2024_CBS_08969 OMV_2024016491 R - aanvraag omgevingsvergunning voor het bouwen en exploiteren van een distributiecentrum en groothandel in bouwmaterialen - met openbaar onderzoek - Athenastraat en Jozef Schellstraat, 9052 Gent - Advies

Het college van burgemeester en schepenen geeft ongunstig advies.

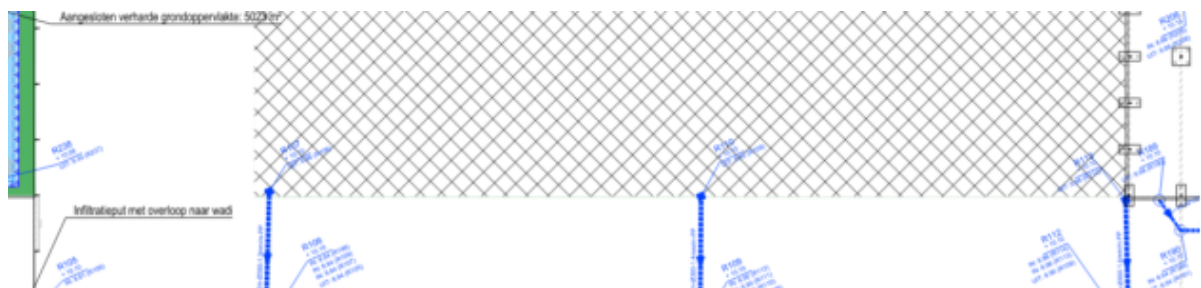
Er zijn een aantal onduidelijkheden op het overzichtsplan:

Het is niet duidelijk waarvoor volgende verhardingen dienen:

Thv de groothandel:

Conform artikel 3.2 van het ABR moet het verharden van oppervlaktes tot een minimum beperkt worden.

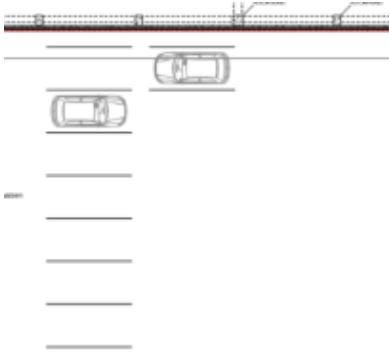
Een zone wordt aangelegd in waterdoorlatende verharding thv de groothandel. Het is niet duidelijk waarvoor deze zone wordt gebruikt. Daarnaast worden er ook aan de rand van deze zone afvoergoten voorzien kan dit niet geteld worden als waterdoorlatende verharding. Er mogen geen afvoerkolken voorzien worden. Een verhoogde veiligheidskolk kan, indien deze minimaal 5 cm boven de verharding wordt voorzien.
